Respuestas a los comentarios recibidos al Proyecto de Norma Oficial Mexicana PROY-NOM-001-SEDE-2018, Instalaciones Eléctricas (utilización). (Continúa en la Tercera, Cuarta, Quinta, Sexta, Séptima, Octava y Novena Secciones).

RESPUESTAS a los comentarios recibidos al Proyecto de Norma Oficial Mexicana PROY-NOM-001-SEDE-2018, Instalaciones Eléctricas (utilización).

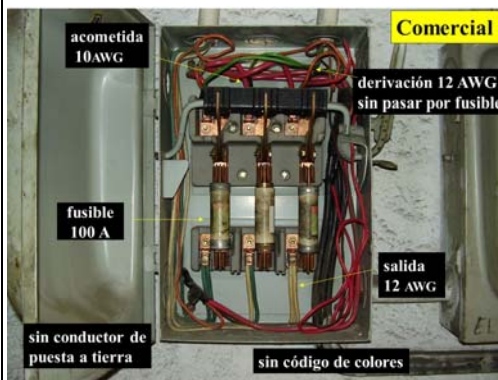
34.	4.4.2.1	Esmeralda Flores Facultad de Ingeniería Mecánica y Eléctrica	Dice: 4.4.2.1 Las instalaciones eléctricas deben verificarse antes de ponerlas en servicio y después de cualquier modificación importante, para comprobar la adecuada ejecución de los trabajos de acuerdo con esta NOM Debe decir: 4.4.2.1 Las instalaciones eléctricas deben verificarse antes de ponerlas en servicio y después de cualquier modificación importante o cuando ha pasado tiempo en operación, para comprobar la adecuada ejecución de los trabajos o que ya en operación permanece dentro de los requisitos de seguridad establecidos en esta NOM. Soporte o fundamento: <i>Al hacer un cambio ocasiona establecer que los lineamientos para revisiones periódicas en cualquier tipo de instalaciones y centros de trabajo cerciora lo que se es solicitado en la NOM de la STPS</i>	NO PROCEDE La propuesta sobre la periodicidad ya la establece el numeral 4.4.2.1 al mencionar que será después de cualquier modificación importante.

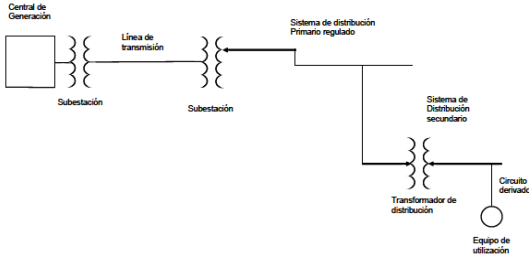
79.	Art. 100	<u>LUCIANO ANGEL</u> <u>ESTEVEZ Y TAPIA</u> <u>ESTEVEZBOOKS</u>	Dice: Protección contra falla a tierra de equipos: Sistema diseñado..... Debe decir: Protección contra falla a tierra de equipos: (GFCI) Sistema diseñado..... Soporte o fundamento: Por consistencia con otros textos similares de esta NOM, donde se menciona la protección de falla a tierra (pág. 54 [210-8(d)](Circuito derivado) que añade las siglas GFCI	PROCEDE: Se modifica para quedar como sigue: Protección contra falla a tierra de equipos (GFCI):

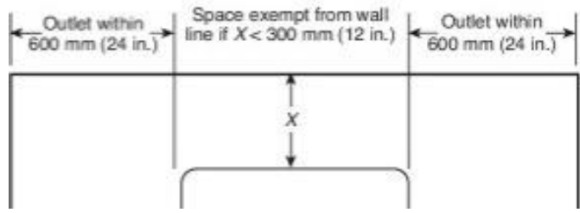
155.	210-12 (6) exc	ING. JAVIER ARMANDO OROPEZA ANGELES UVIE	Dice: Excepción: Se permite omitir la protección de interruptor de circuito por falla de arco, cuando un circuito derivado individual para un sistema de alarma contra incendio instalado según 760-41(b) o 760-121(b), se instala en tubo conduit metálico pesado, tubo conduit metálico semipesado, tubo conduit metálico ligero, o cables armados de acero tipo AC o MC, cumpliendo con los requisitos de 250-118 y utilizando cajas metálicas de salida y de conexiones. Debe decir: Excepción: Se permite omitir la protección de interruptor de circuito por falla de arco, cuando un circuito derivado individual para un sistema de alarma contra incendio instalado según 760-41(b) o 760-121(b), se instala en tubo conduit metálico pesado, tubo conduit metálico semipesado, tubo conduit metálico ligero, o cables armados de acero tipo AC o MC, cumpliendo con los requisitos de 250-118 y utilizando cajas metálicas de salida y de empalmes. Soporte o fundamento: En el NEC-2017 dice empalmes	PROCEDE Se modifica para quedar como sigue: Excepción: Se permite omitir la protección de interruptor de circuito por falla de arco, cuando un circuito derivado individual para ... requisitos de 250-118 y utilizando cajas metálicas de salida y de empalmes

PROPUESTA A: NOM-001-SEDE-2018

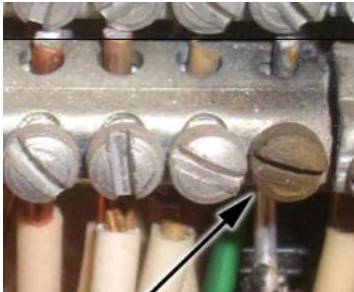
Modificar las ampacidades permisibles de los conductores de Aluminio y de Aluminio recubierto de cobre, que correspondan al 61 % comparativamente con el cobre, el promedio establecido en el proyecto de norma es de 80 %.

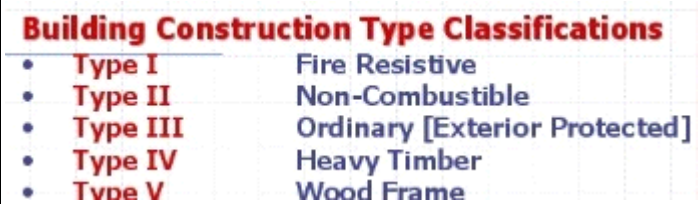
328.	328-80	ING. JOSE LUIS GARCIA PÉREZ COLEGIO DE INGENIEROS MECÁNICO ELECTRICISTAS DE MEXICALI B.C. A.C	Dice: 328-80. Ampacidad. La ampacidad de los cables de media tensión se debe determinar según lo establecido en 310-60. La ampacidad de los cables de media tensión instalados en charolas portacables se debe determinar según lo establecido en 392-80(b). Debe decir: Eliminar Soporte o fundamento: La disposición dirige al cumplimiento de otra disposición.	NO PROCEDE El argumento no es válido para eliminar la disposición

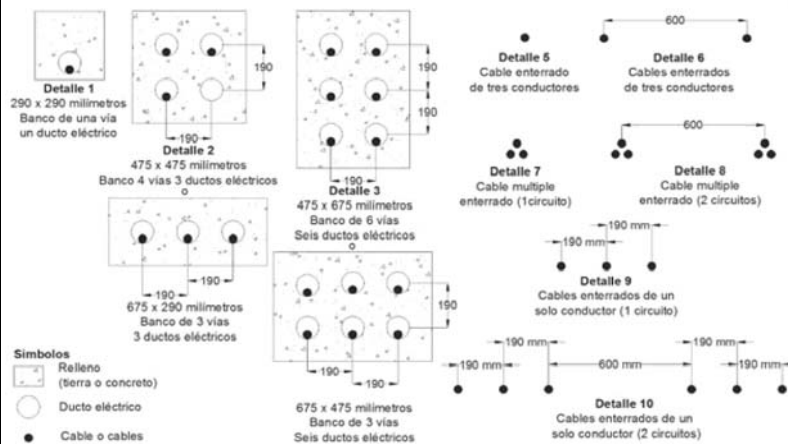
Aquí se establecen dos requerimientos para instalaciones de media tensión, uno que debe usarse solo tubería no metálica y el otro que solo un cable por ducto.

La Norm en la sección 328-10 usos permitidos menciona que se permiten todo tipo de canalizaciones incluso expresamente dice que puede ir directamente enterrados. La sección 328-12 Usos no permitidos, no menciona ninguna limitación en cuanto a la canalización.
